**Myriam Denis-Ledru**

Objet : Enquête publique complémentaire  
Société Placoplatre à Cormeilles-en-Parisis

Illustration 23: Impacts vibratoires bruts des tirs de mines en souterrain (p. 290)

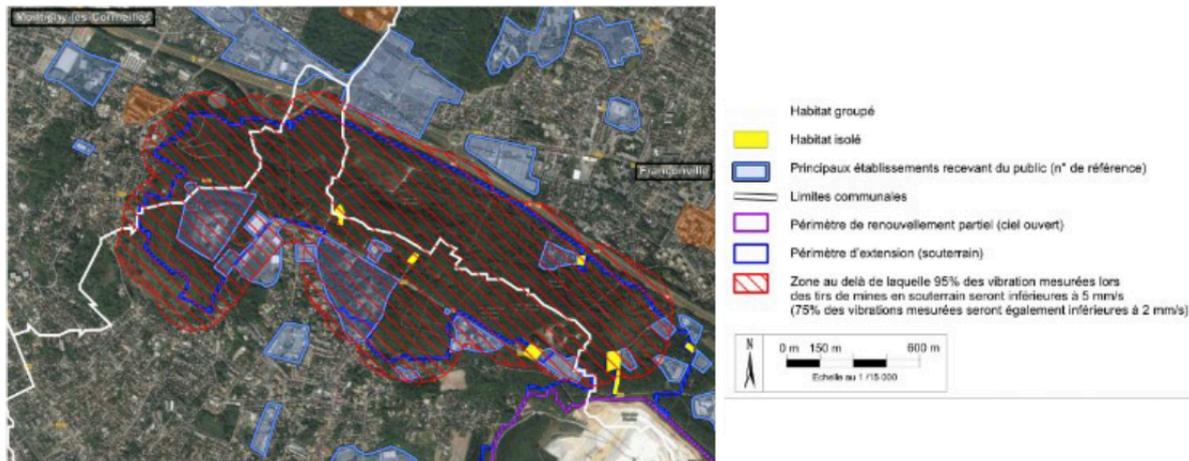
**Selon les dires de la société Placoplatre, qui n'ont donc pas été tierce-expertisés, 95 % des vibrations mesurées au-delà de 152 m du centre du tir seront inférieures à 5 mm/s. (figure 23 ci-dessous). Qu'en est-il des 5% restant ? Il y a des ERP et des habitations dans ce périmètre.**

*Le maître d'ouvrage s'engage à passer en extraction par abattage mécanique dès que les niveaux de vibrations mesurés atteindront 5 mm/s au niveau des habitations, du Fort, et des autres usages susvisés (p.419). Une adaptation des plans de tirs (nombre de trous, charge unitaire d'explosifs) est également envisagée.*

***Pour la MRAE, compte tenu de son importance, cet engagement mérite d'être entériné en obligation dans l'arrêté préfectoral.***
